## Nouveau goujon de roue pour ECO Air COMPACT avec frein à disque (déport 120 mm)

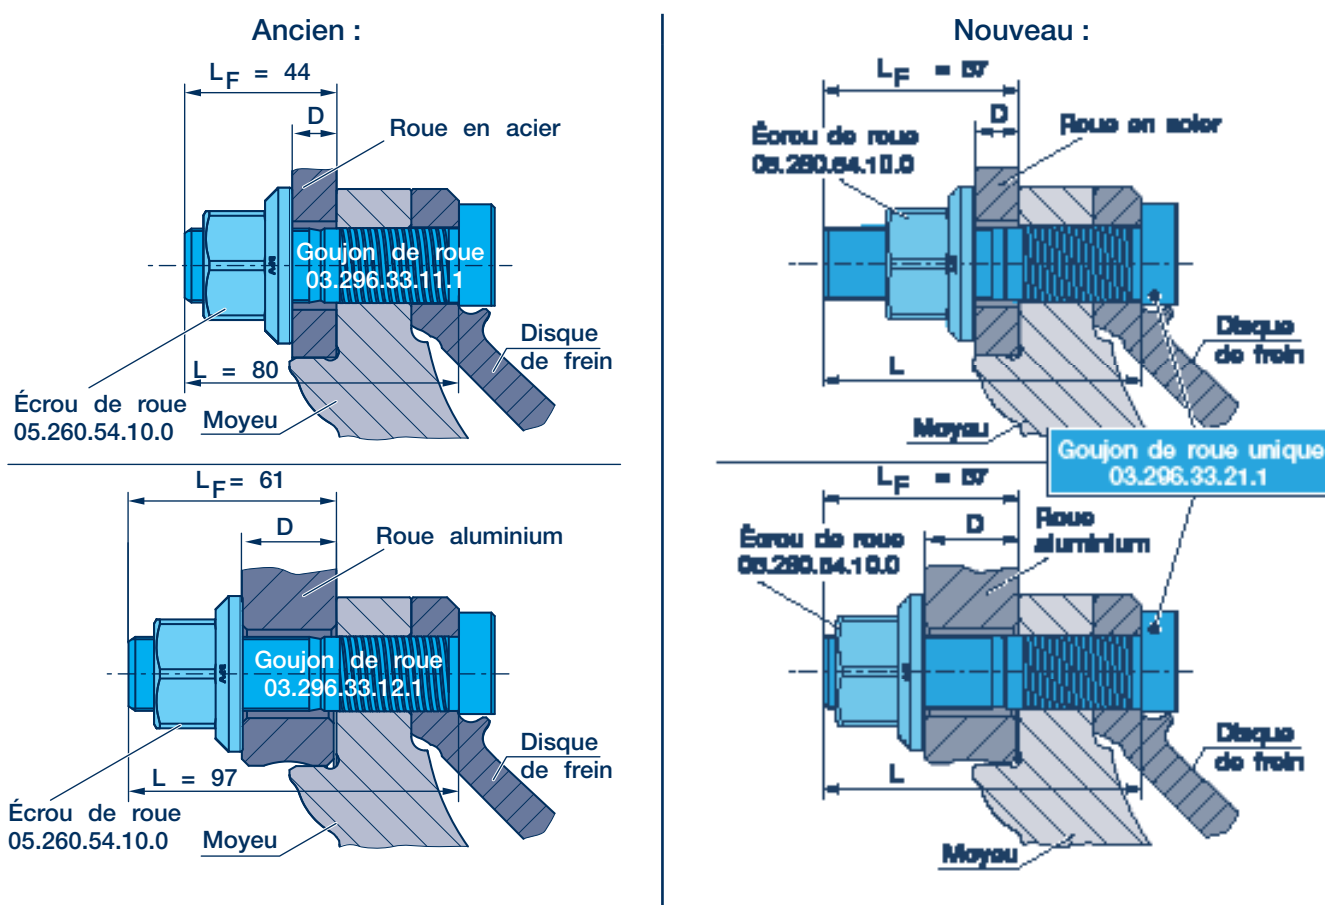
Avec la nouvelle suspension pneumatique ECO Air Compact, BPW lance également un nouveau goujon de roue pour les modèles équipés de freins à disque ECO DISC TSB 3709 et TSB 4309 en déport 120.

Le nouveau goujon de roue dispose d'une longueur de 93 mm et peut être utilisé sur toutes les roues en aluminium et en acier actuellement disponibles pour les véhicules avec pneus en monte simple, et donc admissible pour toutes les clés démonte-roue avec un surplat jusqu'à 28 mm.

Référence goujon de roue	Longueur L	Longueur $L_F$	Roues pour pneu en monte simple			
			Acier	Alu Ø 26 mm D ≤ 28 mm	Alu Ø 26 mm D ≥ 28 mm	Alu Ø 32 mm
03.296.33.21.1	93 mm	57 mm	oui	oui	non *	oui **

\* possible avec goujon de roue plus long

\*\* uniquement possible avec des écrous à collerette
